Neue U-Bahn-Fahrzeuge

IK geht in Serie Bewertung des neuen Kleinprofilzugs für die Berliner U-Bahn

aus SIGNAL 01/2017 (März 2017), Seite 16-17 (Artikel-Nr: 10004029)
IGEB Stadtverkehr

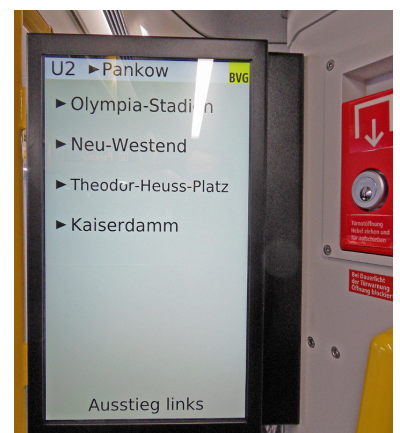
Die bewährte Ausführung als durchgängiger Halbzug prägt auch den IK. Leider verschlechtern die Monitore den Raumeindruck und die übertrieben dicke Einbautiefe verbraucht wertvolle Staufläche im Türraum. (Foto: Tom Gerlich)
